# **ENQUÊTE PUBLIQUE**

**CONCERNANT LES DISPOSITIONS PROPOSÉES PAR EDF**

**DU RÉACTEUR ÉLECTRONUCLÉAIRE N°1**

## **PROCES VERBAL DE SYNTHÈSE INTÉGRANT LES RÉPONSES D'EDF**

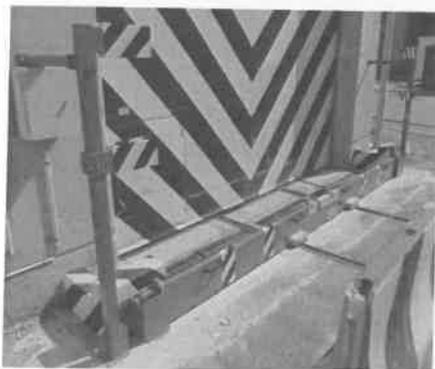
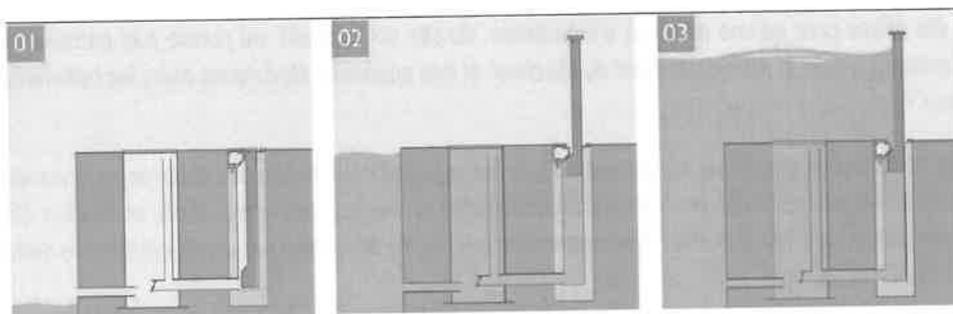
**Q8** Quelles sont les mesures qui ont été prises pour qu'une situation d'inondation du site de Tricastin ne puisse pas entraver le fonctionnement de la centrale et plus particulièrement le refroidissement du réacteur et des appareils électriques dans les bâtiments sensibles (cuve, bâtiment de stockage..) ?

**R8** : En premier lieu, les mesures prises consistent à empêcher les arrivées d'eau sur la plateforme du site par débordement via les différents éléments constitutifs de la protection périphérique en front de canal (digues et berges, ouvrages, murs et rideaux de palplanches). Une protection périphérique côté contre-canal permet également d'empêcher les arrivées d'eau sur la plateforme dans le cas d'une crue de la Gaffière (suite à de fortes pluies).

Si une arrivée d'eau sur la plateforme ne peut être évitée (en cas de très fortes pluies ou de rupture d'équipement par exemple), des mesures de protection sont en place en permanence au plus près des bâtiments sensibles pour éviter toute entrée d'eau au sein de ces bâtiments. Ces dispositifs de protection sont constitués de seuils en béton ou métalliques, fixes ou mobiles, relevables sous l'action de l'eau (voir photos et schéma ci-dessous).

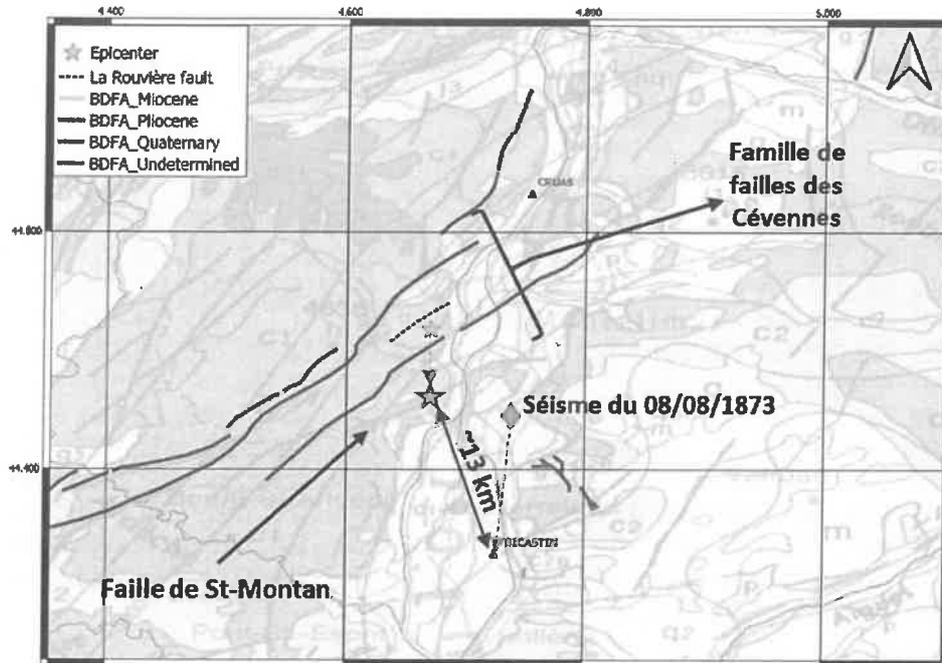
**Q11** *l'IRSN vous a demandé depuis plusieurs années, et redemandé après le 11 novembre 2019, d'engager des études du sous-sol pour examiner si, au droit du Tricastin, des failles comme celle de La Rouvière en Ardèche, faisant partie du faisceau des failles cévenoles, pouvaient être repérées dans le sous-sol du Tricastin. Pouvez-vous nous faire un point sur l'avancée de ces études et travaux et sur les conséquences qui pourraient en être tirées in fine sur la puissance du séisme à retenir pour vérifier la sécurité de la centrale ?*

*R11 : La faille à l'origine du séisme du Teil est celle de la Rouvière qui appartient à la famille de failles des Cévennes (Figure 1). Cette famille de failles ne s'étend pas, sur la base des cartographies disponibles, jusqu'au site du Tricastin. La faille de la famille de failles des Cévennes la plus proche du site de Tricastin (i.e. la faille de St Montan) est localisée 13 km au Nord (Figure 1).*

*En application de la Règle Fondamentale de Sûreté 2001-01 (RFS 2001-01) pour la caractérisation de l'aléa sismique à Tricastin, le séisme du Teil est donc maintenu sur les failles de la famille de failles des Cévennes, soit au plus proche à 13 km du site, sur la faille de St Montan (Figure 1).*
